改善箇所説明図

ブレーキ倍力装置

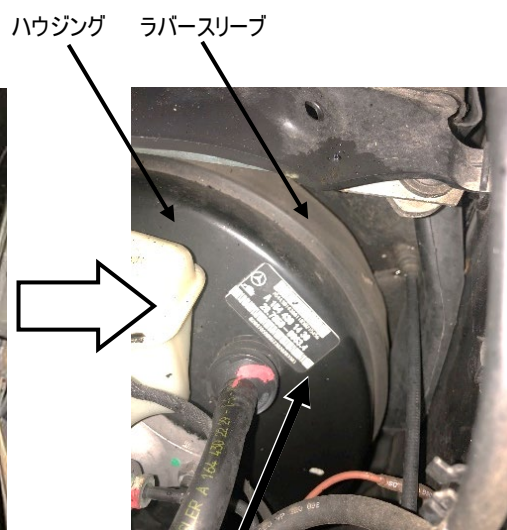
不具合発生箇所

ブレーキ倍力装置に装着されているラバーズリーブにおいて、設計が不適切なためブレーキ倍力装置のハウジングとの隙間に浸入した水分が長期間排出されず、ハウジングが腐食することがある。そのため、腐食が進むとハウジングに穴が開くことで装置の機能が低下し、必要なブレーキ踏力が増加したり、制動距離が延びたりする。更に腐食が進むとブレーキ倍力装置が破損することで、最悪の場合、ブレーキペダルでの制動が不能に至るおそれがある。

全車両、ラバーズリーブを取り外す。また、ブレーキ倍力装置のハウジングの腐食状態を点検し、腐食が基準を超えるものは全車両、装置の機能点検を行う。点検の結果、負圧漏れが生じて機能が低下している場合はブレーキ倍力装置を対策品に交換し、機能低下が生じていない場合は、部品の準備ができしだい、再度点検を実施した上で、腐食の状態に応じてブレーキ倍力装置を対策品に交換する。なお、ブレーキに違和感がある場合は、対策が実施されるまで運転しないよう使用者に要請する。
